הנדון: התנגדות חיובית לתוכנית מופקדת מס' 101-1027614 בשם חלק מדיירי אדמונד פלג 7.

הנדון: תוכנית 101-1027614

התנגדות בעלי דירות לתבנית
אדמונד פלג 5-9, מזה יעקב, ירושלים

101-1027614

ההתנגדות מוגשת בשמי ע"י הדיירים: משפחות הבלין, רובינסקי, כלפה, מונק, דרשוביץ.
ומכילה 9 דפים כולל דף זה.

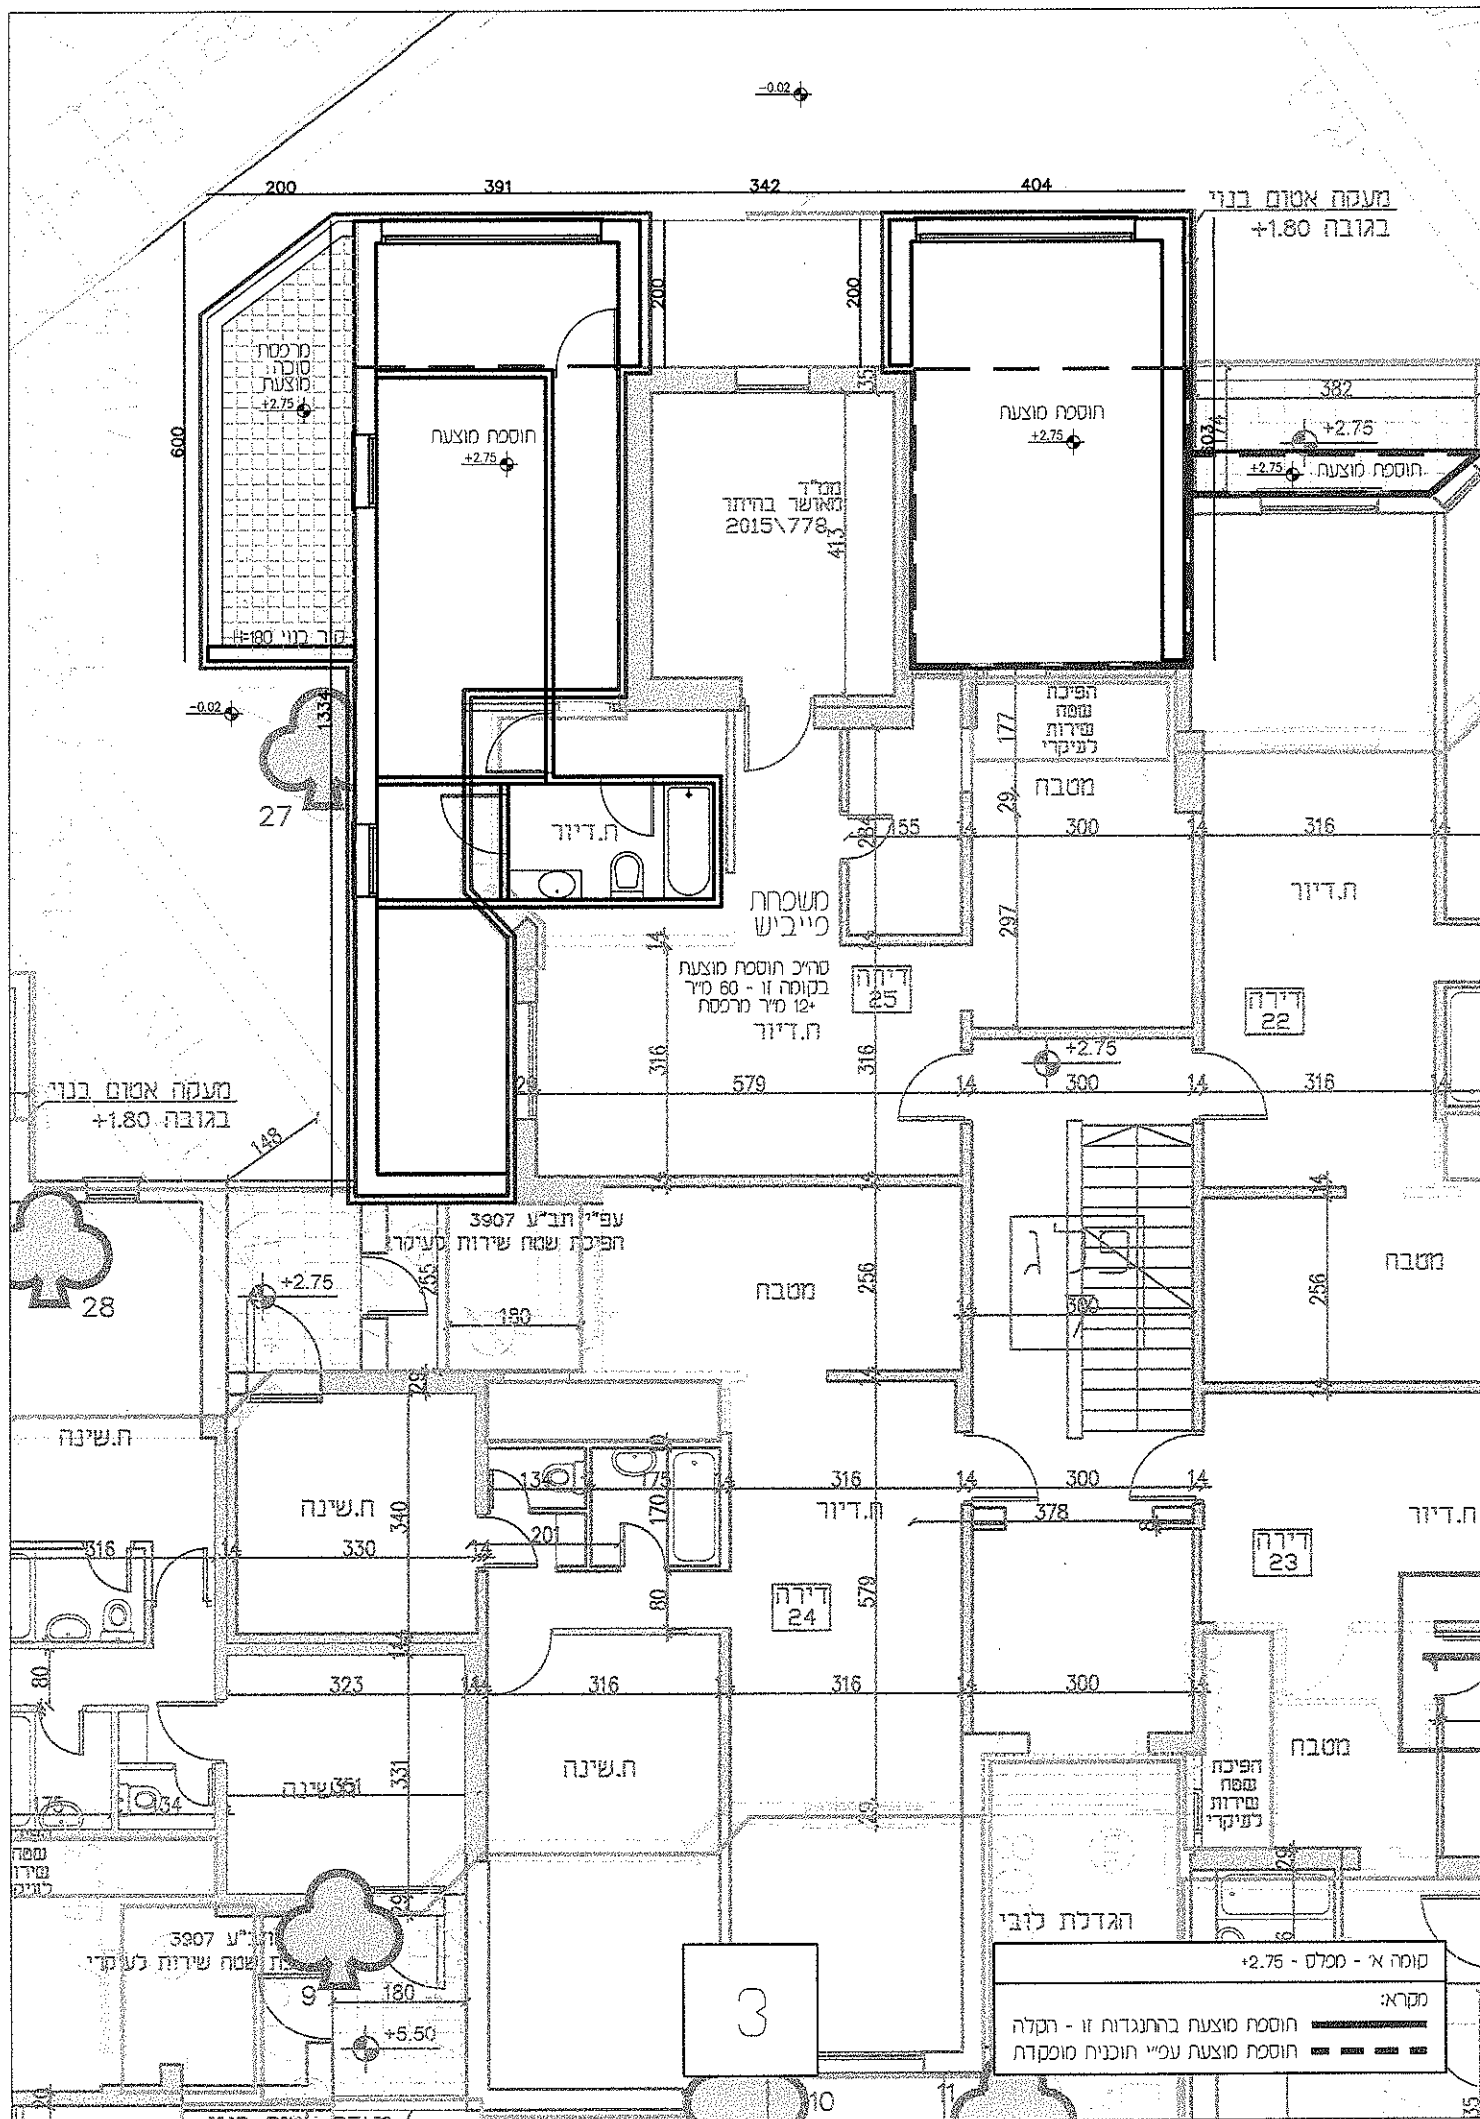
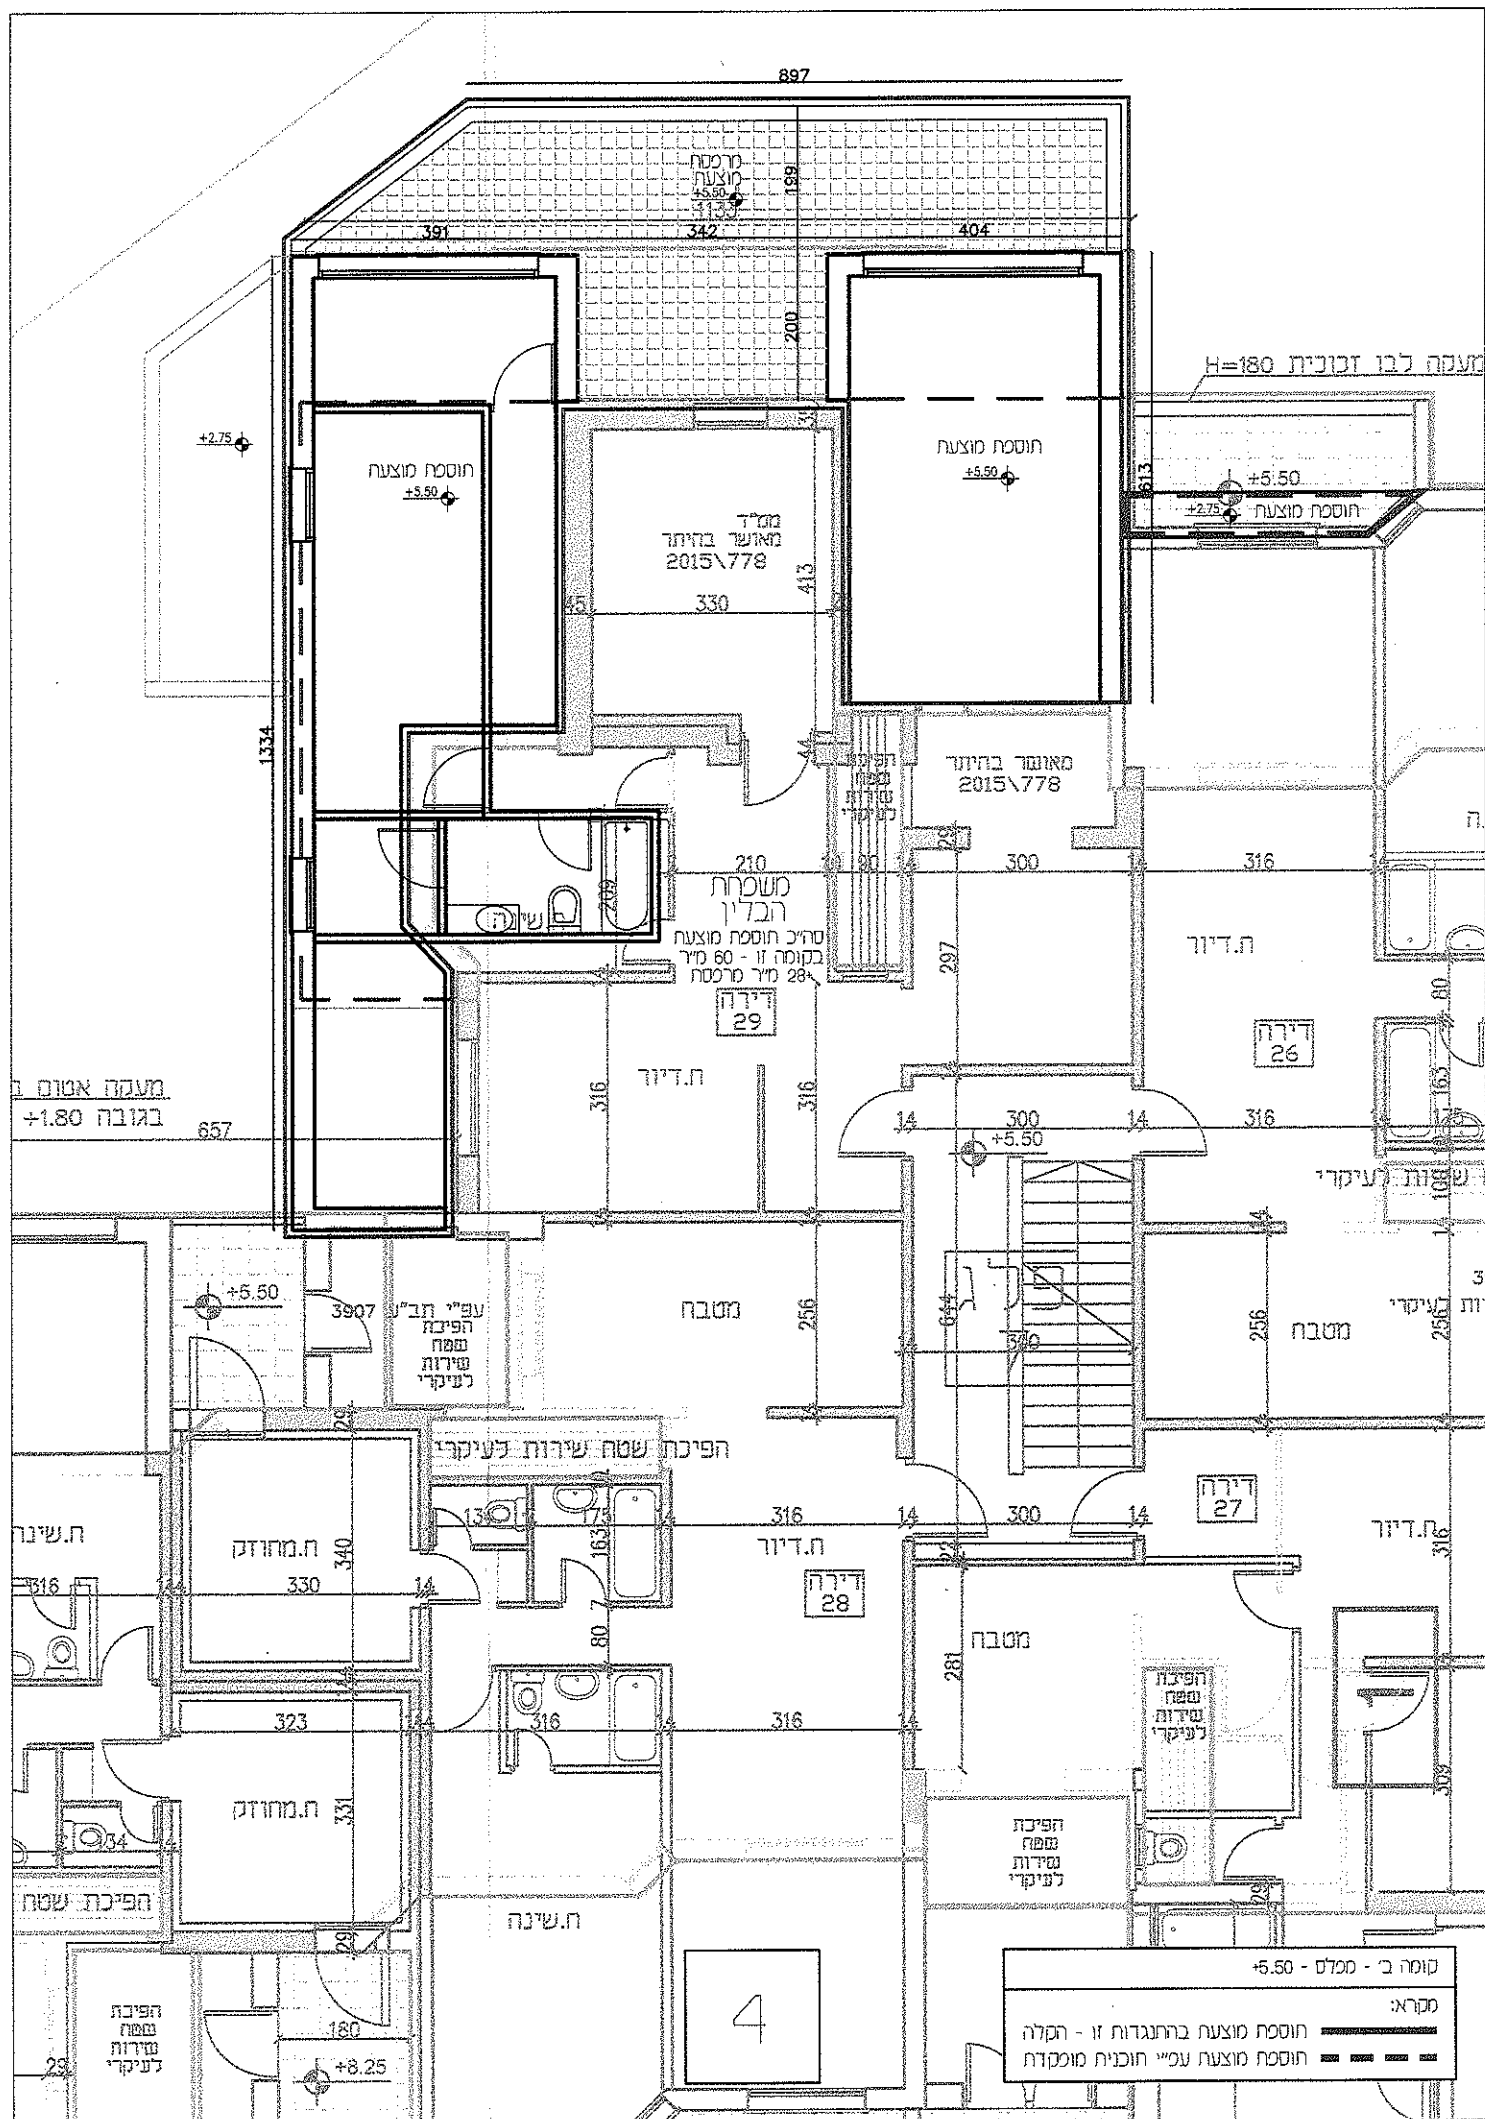
1. מוצעות תוספות ומרפסות לדירות מס' 21,25,29,33,37,34 עפ"י התוכניות המצורפות להתנגדות זו ומהוות חלק בלתי נפרד ממנה. כמו"כ מוצעה תוספת מינורית לדירות 22,26,30.

2. התוספות המוצעות בקומת הגג לדירות 37,34 ממוקמות בהמשך לתוספות בעמודה עמ"נ שלא לגרור חיזוק מבנים.
 3. מבקשים להוסיף סעיף בשלבויות ביצוע: תוספת הבניה המוצעת בתוכנית זו בקומת הגג תבנה לכל יח"ד בנפרד ללא תלות ביתר הדירות ובאופן המאפשר מימוש חלקי בלבד ללא בקשת הקלה בתאם לאישור מהנדס העיר או מי מטעמו. תוספת הבניה בקומת מרתף במפלס 3.00- תבנה ללא תלות ביתר ההרחבות ובאופן המאפשר מימוש חלקי בלבד ללא בקשת הקלה בתאם עם מהנדס העיר או מי מטעמו.
